改善箇所説明図

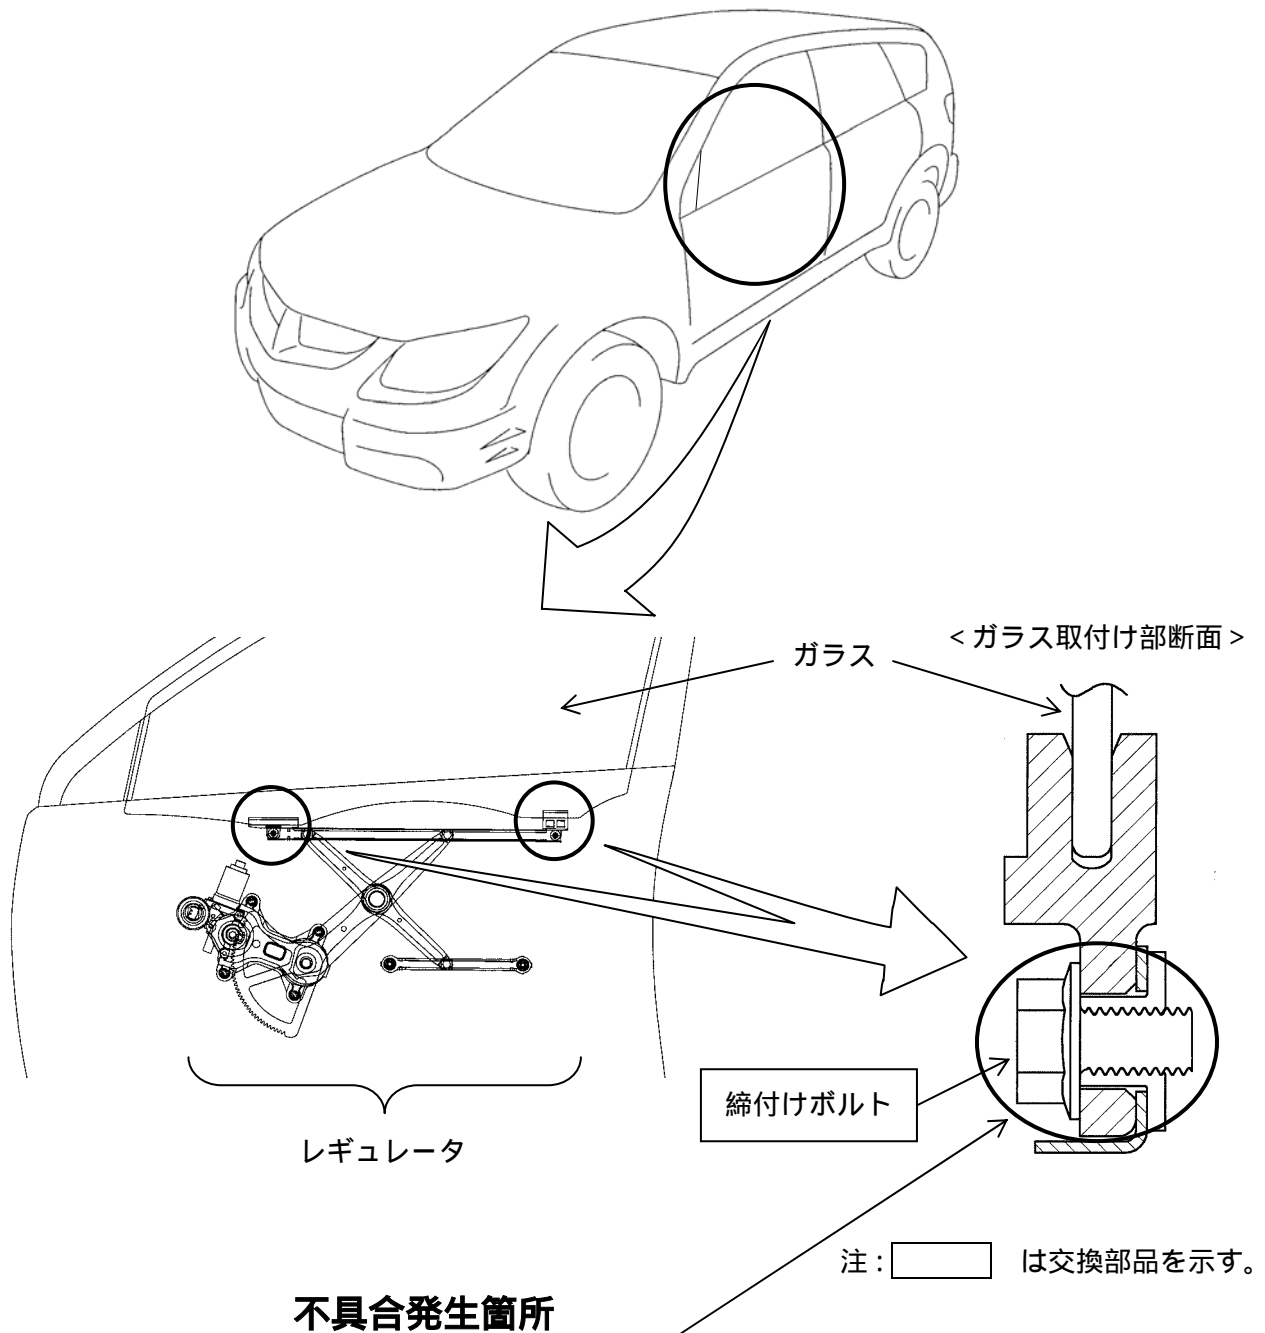
不具合発生箇所

前席側面ガラスのレギュレータ(昇降装置)のガラス取付け部の締結構造が不適切なため、締付けボルトの軸力が不足しているものがある。そのため、ガラス昇降により当該ボルトが緩んで異音が発生し、そのまま使用を続けるとガラス取付け部が外れて、昇降時にガラスが破損し、最悪の場合、破片でけがをするおそれがある。

全車両、当該締付けボルトを対策品と交換する。

識別：改善済車両にはエンジンルーム内のネームプレートに向かって左側のボデーパネルに黄色ペイントを塗布する。
